Кампания По отзыву

6213

КРЕПЛЕНИЕ МУФТЫ НА ДРОССЕЛЬНОМ КОРПУСЕ

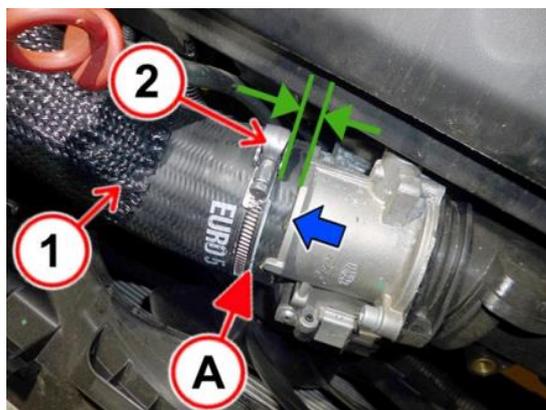
1. Подсоедините новую муфту (1) к дроссельному корпусу.

Убедитесь в том, что муфта вставлена до упора на центрирующем выступе и опорном буртике дроссельного корпуса, как показано.

Установите новый хомут (2) в параллельном опорному буртику дроссельного корпуса и выровненном по отношению к белой полосе положению (A), как показано.

Хомут должен покрывать вровень с линией белую полосу для обеспечения правильной затяжки.

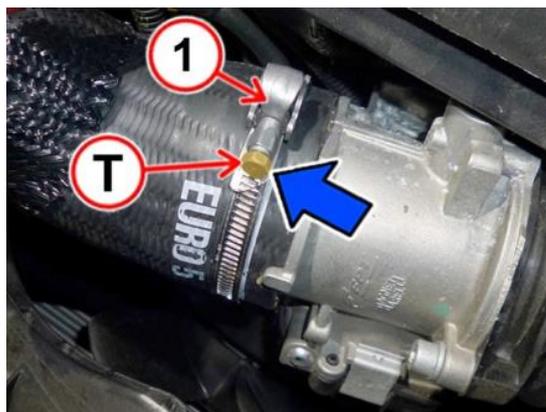
3. Вручную затяните хомут (1) посредством отвертки с шестиугольной головкой, действуя **ТОЛЬКО** в показанной конечной точке (Т) шестиугольной головки до ее слома.

НЕ используйте автоматический гайковерт.

4. При помощи динамометрического ключа доведите затяжку хомута до 4 Нм.

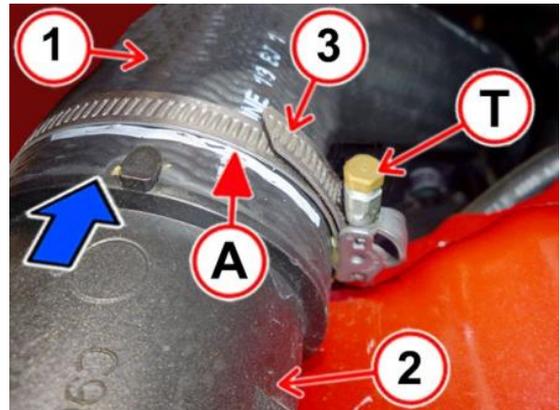
5. Подсоедините новую муфту (1) к жесткому трубопроводу (2).

Убедитесь в том, что муфта вставлена до упора на центрирующем выступе и опорном буртике трубопровода, как показано.

6. Установите новый хомут (3) в параллельном опорному буртику дроссельного корпуса и выровненном по отношению к белой полосе положения (A), как показано.

Хомут должен покрывать уровень с линией белую полосу для обеспечения правильной затяжки.
